工程指示 / 要求簡箋(E.I.)

工程指示編號：EI / 2871 / 21 修改版次：D

工程編號：J851 工程名稱：青衣明翹匯

工程項目：幕牆單元件 - 修改圖紙

工程號	J851	類別		物料號	-							
地盘	青衣190	制圖	W. E. X	2020-07-15	圖號	AP-06						
修改		採用工廠	✓	地盤	-	圖紙名稱	铝板加工图	復核	-	-	數量	-
日期		材料颜色	-	材料	3mm THK. 铝板	批准	-	-	-	單件重量	-	(KG)

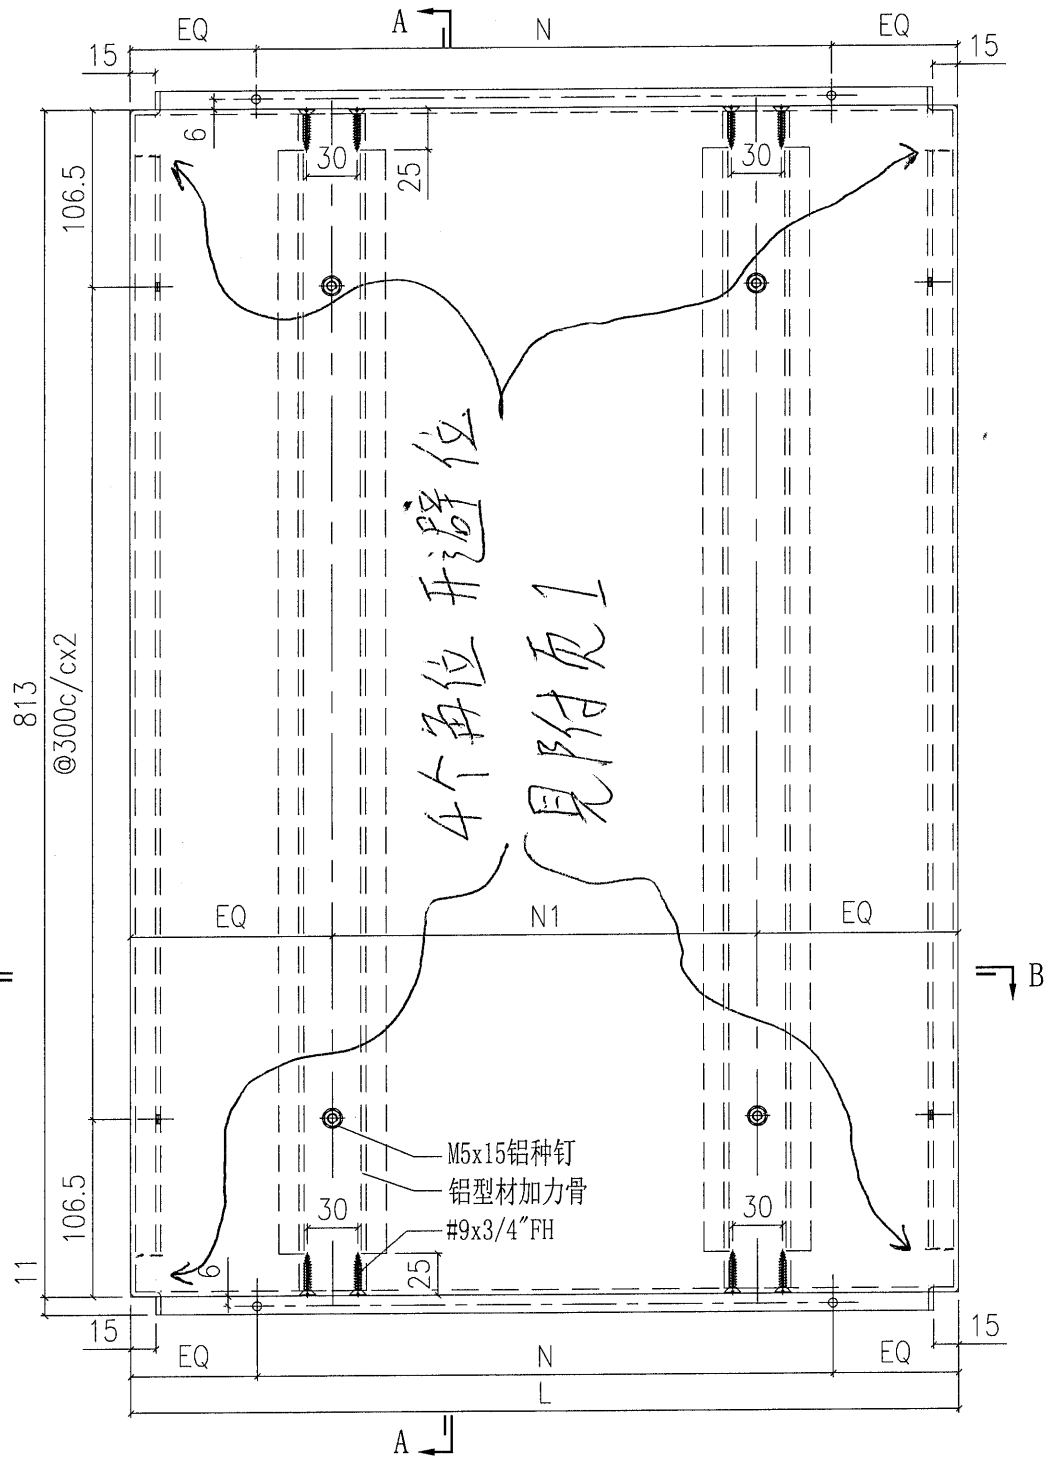
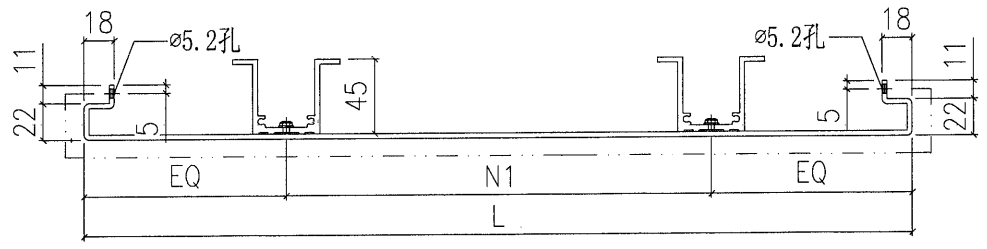
4个角位开避位  
见附页1

附頁 1

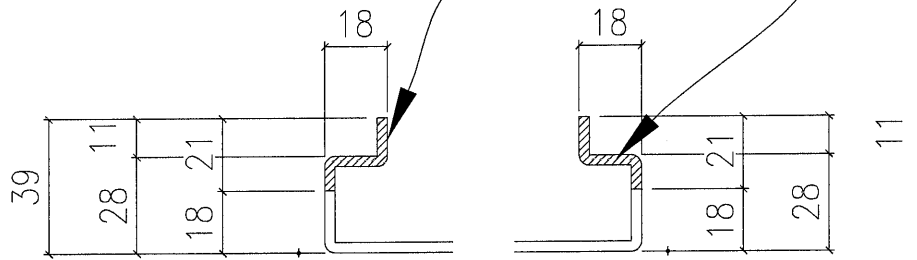
陰影部份開21x30高避位
